SUBSTITUIÇÃO DA PCI PRINCIPAL DO TV LCD C420

<p style="text-align: center;">SPV</p> <p style="text-align: center;">SERVIÇO DE PÓS VENDA</p> <p style="text-align: center;">SETOR</p> <p style="text-align: center;">LITERATURA TÉCNICA & TREINAMENTO</p>	<p style="text-align: center;">INFORMATIVO</p> <p style="text-align: center;">TEC.044.11.12</p> <p style="text-align: center;">PROCEDIMENTOS ATUALIZAÇÃO DE SOFTWARE DE TV LCD</p>
--	---	---

Procedimentos para Atualização de Software de TV LCD: Plataforma MSD309.

TV LCD C420

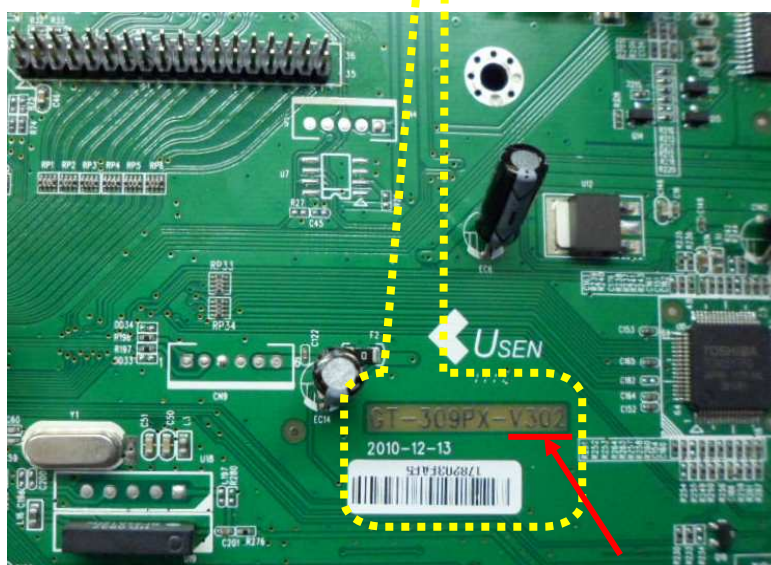
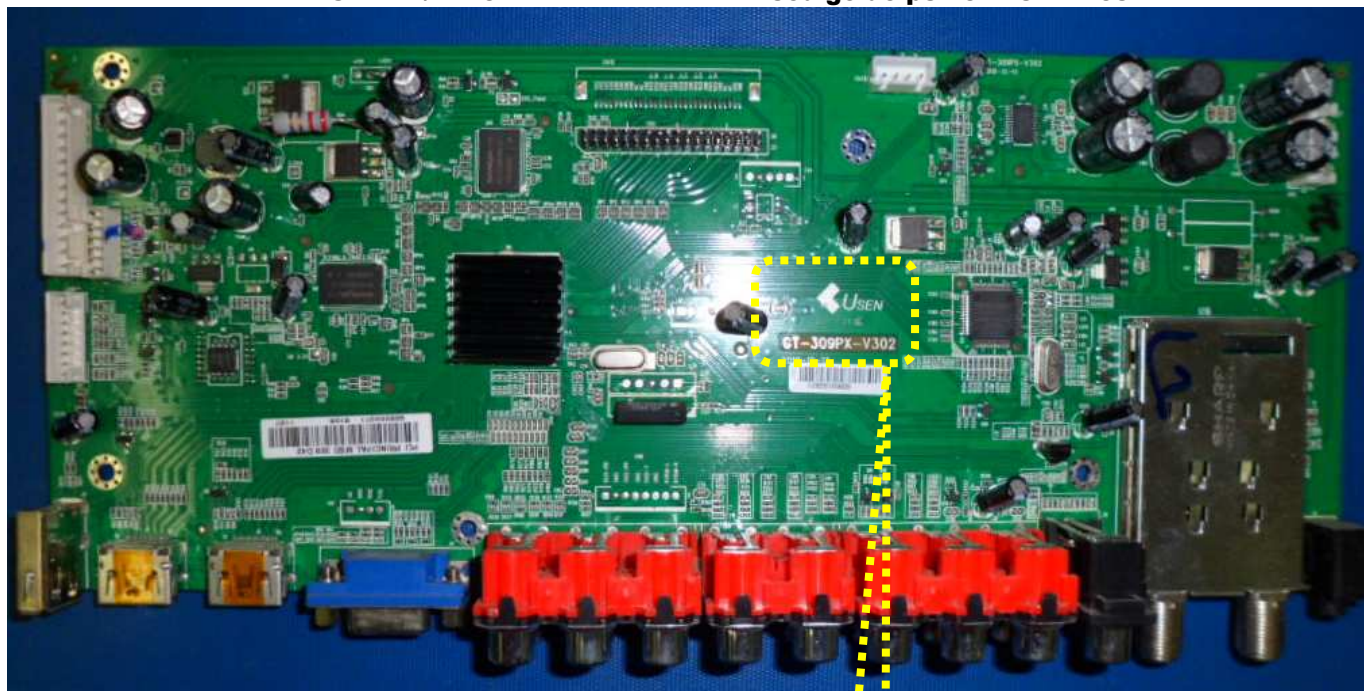
Informamos que a pci principal **versão GT-309PX- V302(código:027324403)** utilizada no TV LCD D4201 e D42, é compatível elétrica e fisicamente com a **versão GT-309PX-V303 (código:027334401)** e pode ser utilizada na TV LCD C420, neste caso a TV funciona, porém apresenta imagem de cabeça para baixo. Basta fazer **Atualização do Software, conforme INFORMATIVO TEC 044.11.12 que segue anexo.**

Extrair o **Software** anexo a este informativo e inseri-lo na raiz de um **pen drive** de preferência **sem nada gravado**. Conectá-lo na entrada **USB da TV**.

TV LCD C420 código: 02.733.44.01 FIRMWARE:CE_TV_V00.30INV_1920x1080_BETAH_16052012 (1)
